BULLETIN-SERVICE N° 7 Révision N°

OBJET: Remplacement des vis de fixation du cylindre avant sur le moyeu

WASSMER
AVIATION

TYPE: SUPER IV

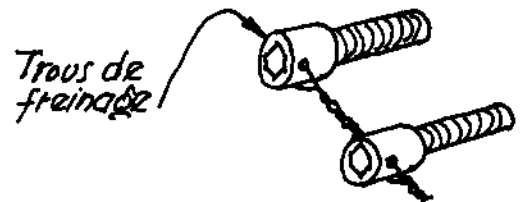
DESCRIPTION: Appareils intéressés :
Tous les avions dont le numéro du moyeu de l'hélice commence par les numéros 65 - 66 ou 67 .(Années de fabrication 1965 - 66- 67) jusqu'au N° 676.310.

- 1°/ Démontez la casserolle
- 2°/ Démontez les vis actuelles (au tournevis) (A. 1635.13.32 ou 43) et les rondelles cuivre.
- 3°/ Remontez les nouvelles vis (à hexagone intérieur) avec des rondelles cuivre neuves.
Serrer à la clé dynamométrique 0,57 - 0,63 mkg.
Freiner les vis au fil à freiner deux par deux.
- 4°/ Remontez la casserolle
